PROCEDIMENTO	S1112 – Verifica di assoggettabilità alla VIA per il progetto denominato: “Potenziamento della capacità produttiva da 10 a 300 t/g per le operazioni di recupero dei rifiuti non pericolosi in regime semplificato, ai sensi dell'articolo 216 del D. lgs 152/2006 dell’impianto “Ex Fornace” sito in Ne (GE) Via Frisolino 130”.
Fase del procedimento	Avvio fase di completezza ex art. 19 comma 2 del D. Lgs. n° 152/2006.
Proponente	Cave di Frisolino s.r.l.
Componente/i tematica/he	Biodiversità

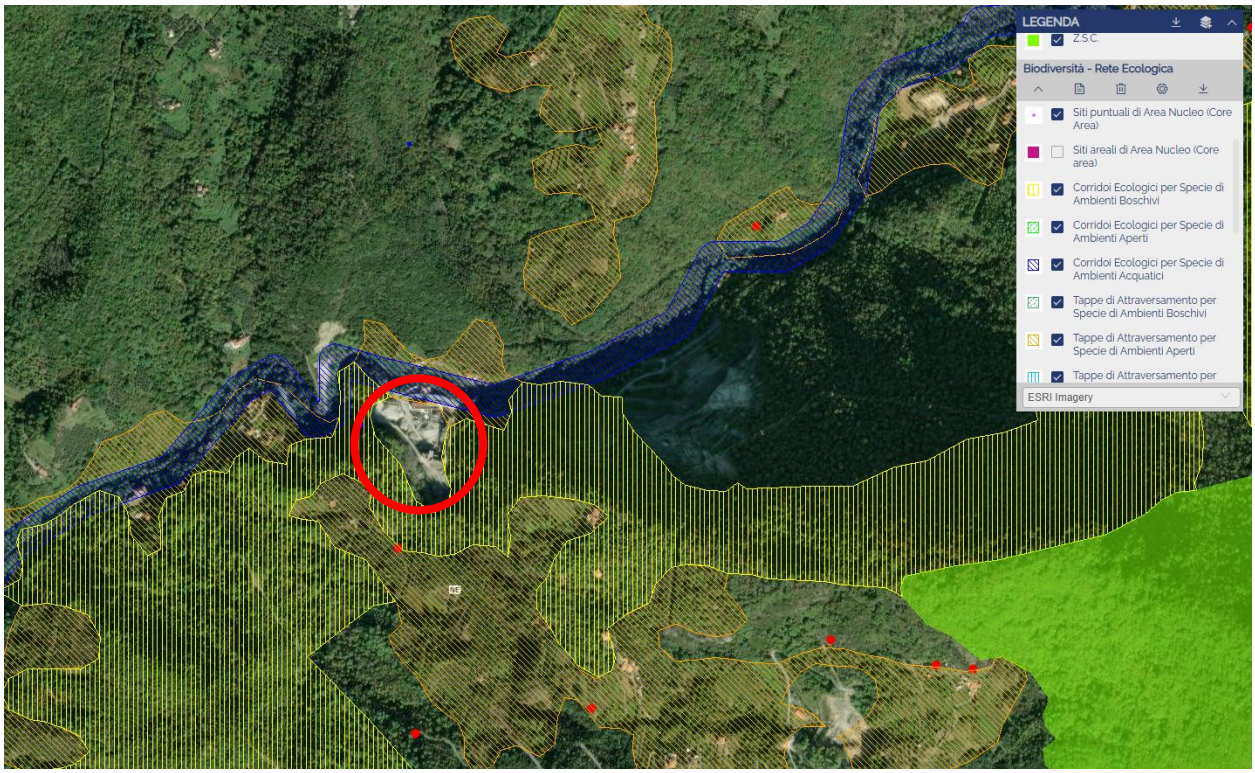
L’area di cava risulta intercalata in un contesto ecologico di pregio, caratterizzato dalla presenza di:

- 1 Corridoio ecologico per specie di ambienti acquatici, ritenuto idoneo per specie ecologicamente affini a *Anthus campestris, Barbus plebejus, Himantopus himantopus, Leuciscus (Telestes) souffia*;
- 1 Tappa di attraversamento per specie di ambienti aperti, ritenuto idoneo per specie ecologicamente affini a *Caprimulgus europaeus, Euplagia quadripunctaria, Lanius collurio*;
- 1 Corridoio ecologico per specie di ambienti Boschivi, ritenuto idoneo per specie ecologicamente affini a *Lucanus cervus, Rana italica, Salamandrina terdigitata, Speleomantes strinatii*.

In relazione alla matrice Biodiversità, si rileva che la documentazione trasmessa dal Proponente si limita ad evidenziare l'assenza di Siti della Rete Natura 2000 in prossimità dell'area di intervento, senza fornire un adeguato inquadramento del sito rispetto agli elementi della Rete Ecologica Regionale, che, sulla base delle informazioni desumibili dal Geoportale della Regione Liguria, risulta interessata dalla presenza di più elementi funzionali alla connettività ecologica, tra cui corridoi ecologici e una tappa di attraversamento.

Si ritiene pertanto necessario integrare la documentazione mediante uno specifico approfondimento della componente Biodiversità, che analizzi il rapporto tra l'impianto e gli elementi della Rete Ecologica Regionale presenti nell'intorno, valutando i potenziali effetti indiretti riconducibili all'incremento della capacità di trattamento sulla funzionalità ecologica dei corridoi e

della tappa di attraversamento, nonché sui potenziali movimenti faunistici. L'analisi dovrà inoltre motivare, sulla base di elementi tecnico-scientifici adeguatamente documentati, l'eventuale assenza di interferenze significative sulla naturalità e sulla connettività ecologica dell'area. Qualora tale esclusione non possa essere supportata con sufficiente grado di certezza, dovrà essere predisposta una specifica sezione del piano di monitoraggio ambientale per la componente Biodiversità, corredato dall'individuazione di opportuni indicatori, soglie di attenzione e di intervento, nonché delle eventuali misure di mitigazione e delle azioni correttive da attivare in caso di riscontro di effetti significativi riconducibili all'esercizio dell'impianto.
